Acudo a su despacho en función de la Resolución DEIA-IA-100-2019 del 3 de octubre de 2019, por la cual se aprobó el Estudio de Impacto Ambiental (categoría II) del proyecto **URBANIZACIÓN PASEO DEL NORTE (SEGUNDA ETAPA)**, ubicado en el corregimiento de Ernesto Córdoba Campos, distrito y provincia de Panamá.

Actuando consecuentemente, se presenta esta solicitud de modificación al Estudio de Impacto Ambiental (categoría 2) y a la Resolución Aprobatoria del mismo, ante la Dirección de Evaluación de Impacto Ambiental del Ministerio de Ambiente.

**ESTUDIO DE IMPACTO AMBIENTAL (CATEGORÍA II)  
PROYECTO “URBANIZACIÓN PASEO DEL NORTE (SEGUNDA ETAPA)”  
MODIFICACIÓN**

## REFERENTES:

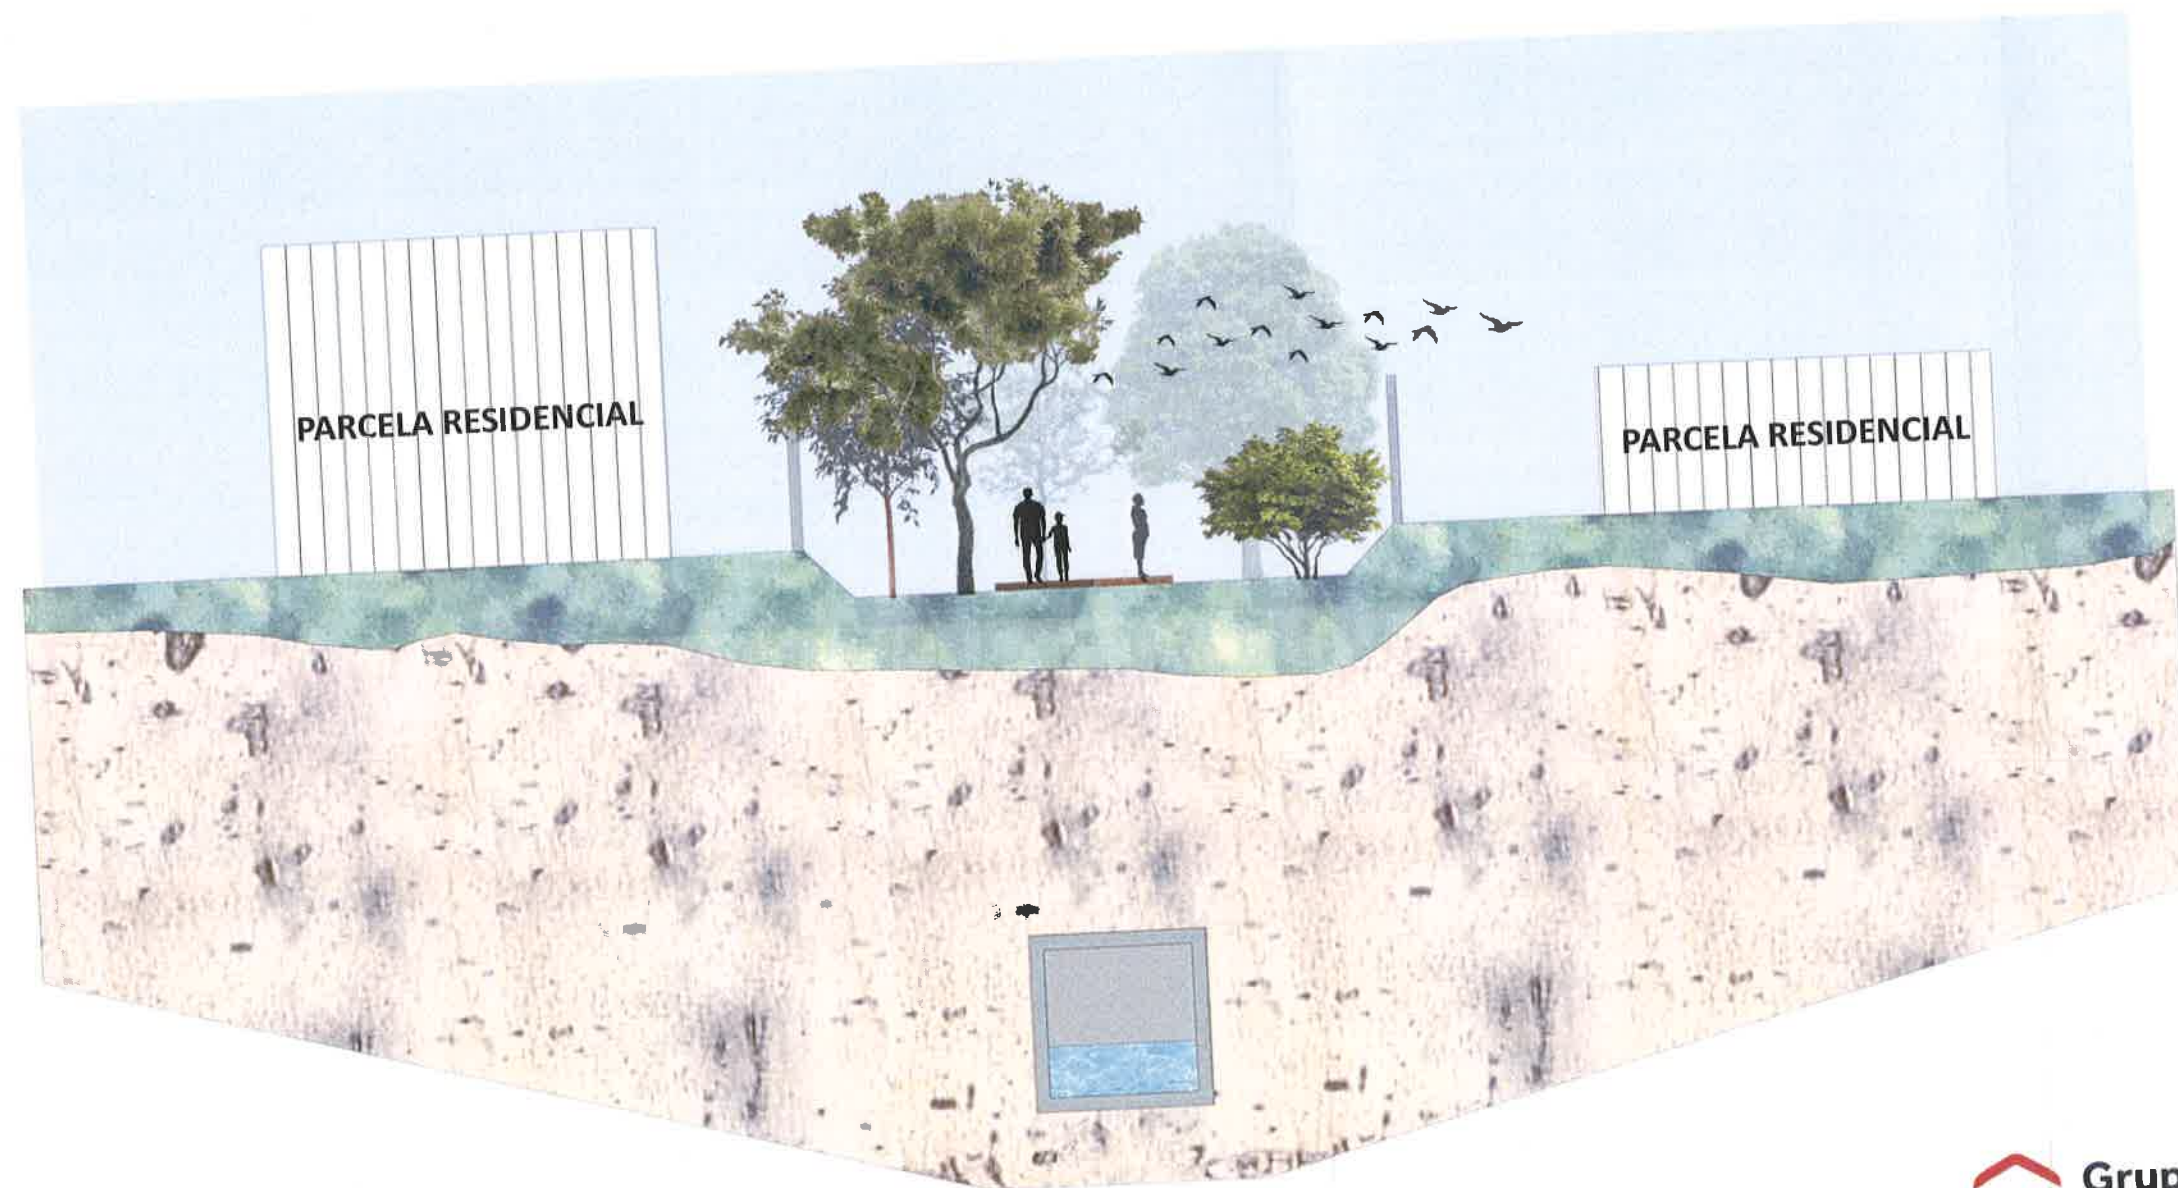
1. Corrección de las coordenadas UTM (Datum WSG-84) del polígono del proyecto (*Ver Información complementaria - Plano polígono del proyecto/Área de influencia directa e indirecta del proyecto.*)
2. Incluir en la Etapa de Construcción y Operación la Actividad: Construcción de Alcantarilla (obra en cauce) en la quebrada sin nombre para eliminar el riesgo de erosión y sedimentación a corto, mediano y largo plazo y proteger permanente a la misma.

# TOPOGRAFÍA – PASEO DEL NORTE II – MODIFICADO

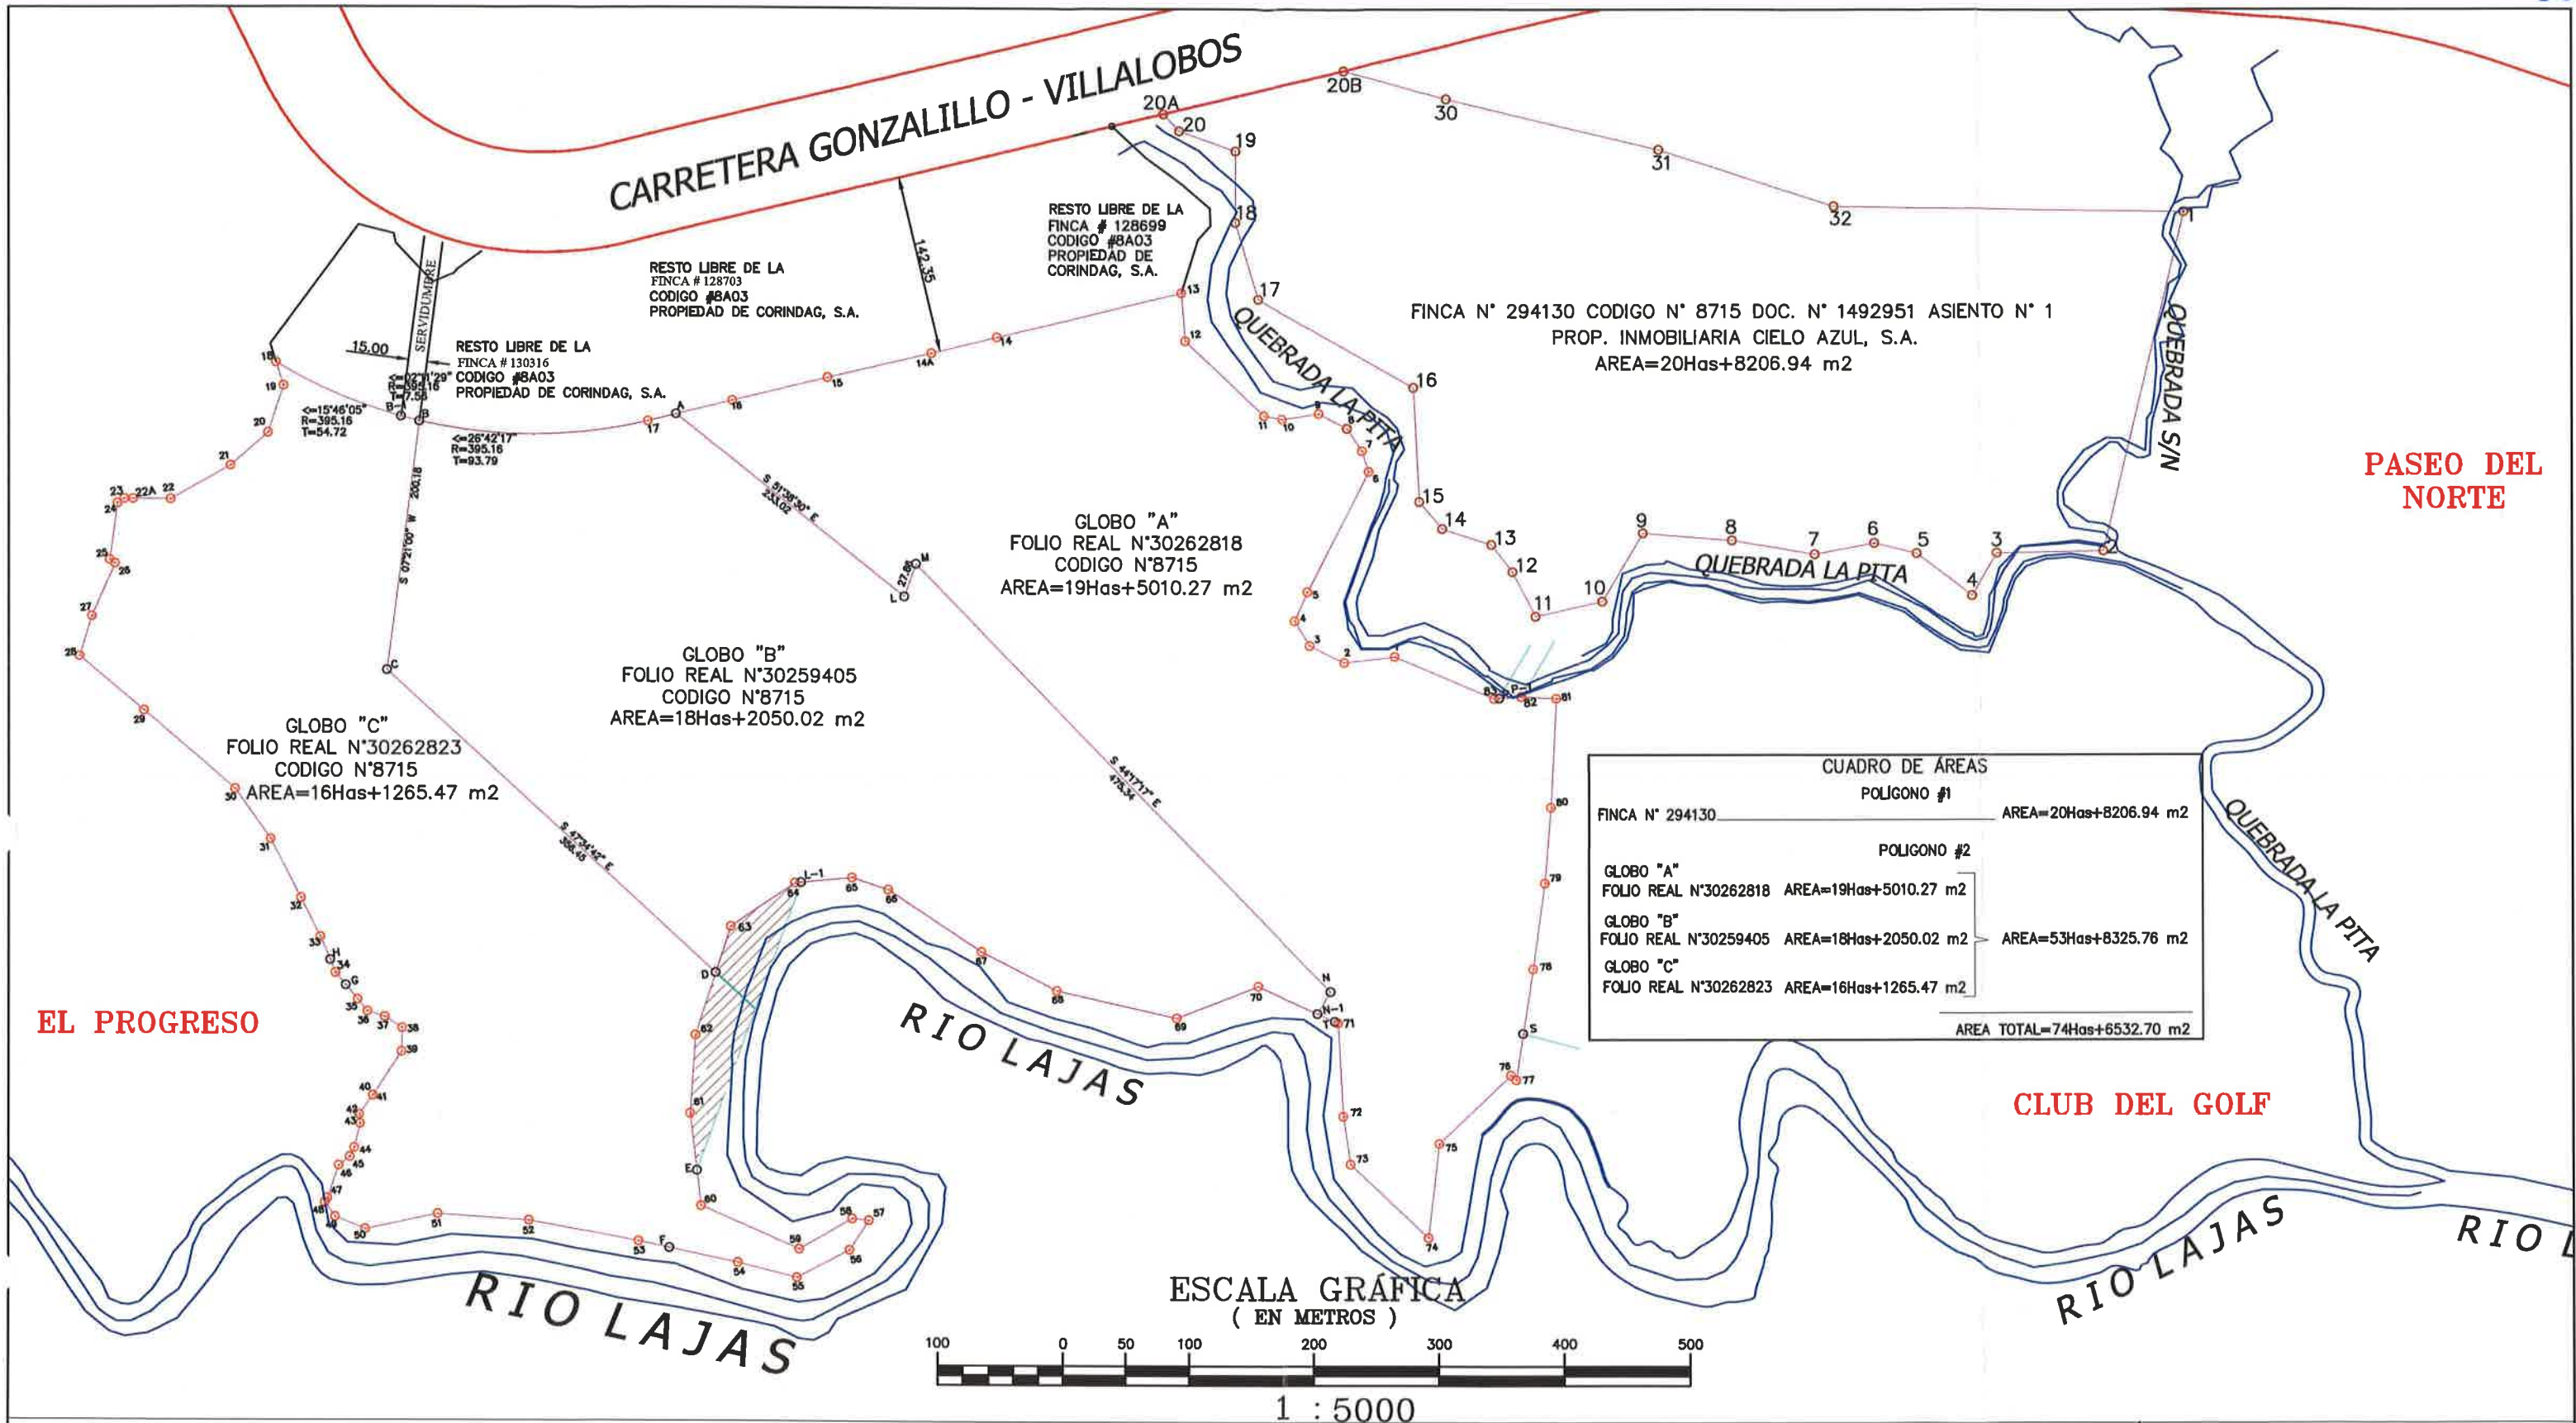
18. Plano de topografía (Aprobado) (Escala 1:5000)
19. Plano de topografía (Modificado) (Escala 1:5000)
20. Plano de fuentes hídricas (Aprobado) (Escala 1:5000)

# FUENTES HÍDRICAS – PASEO DEL NORTE II – APROBADO

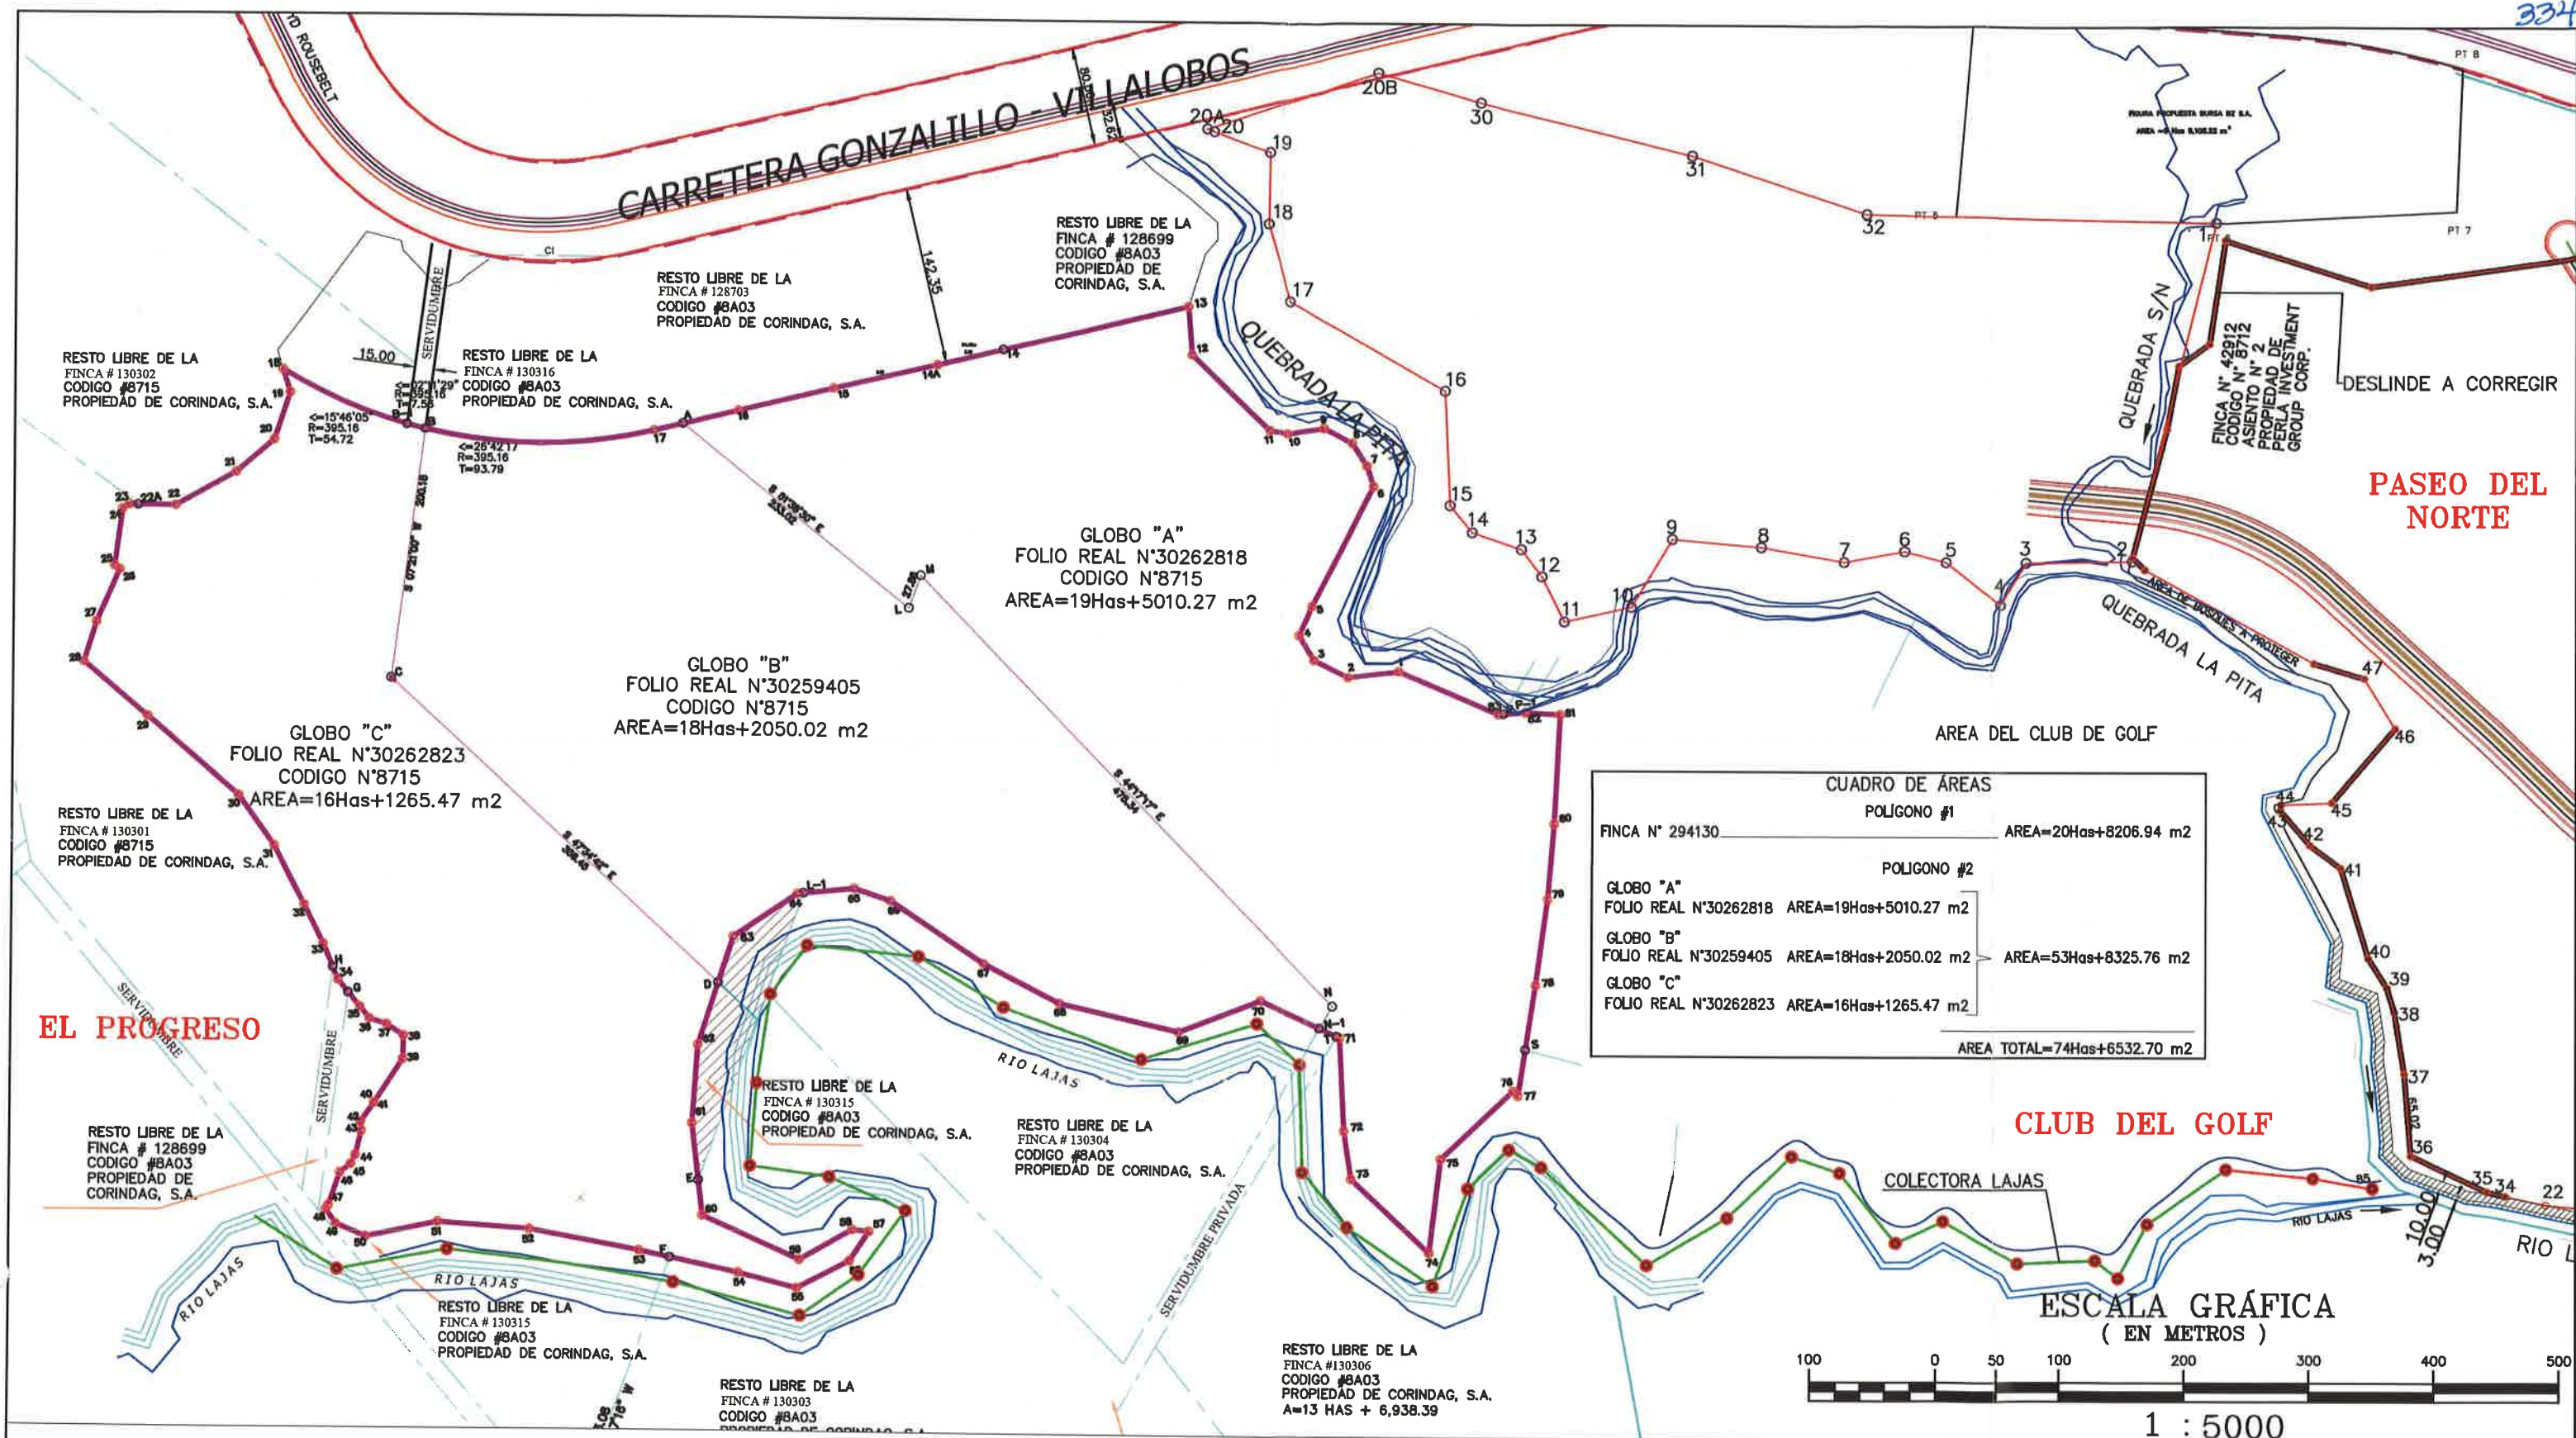
21. Plano de fuentes hídricas (Modificado) (Escala 1:5000)
22. Memoria Técnica Estructural/Estudio Hidrológico-Hidráulico (Quebrada Sin Nombre)
23. Planos Generales de la Obra Programada (Alcantarilla).
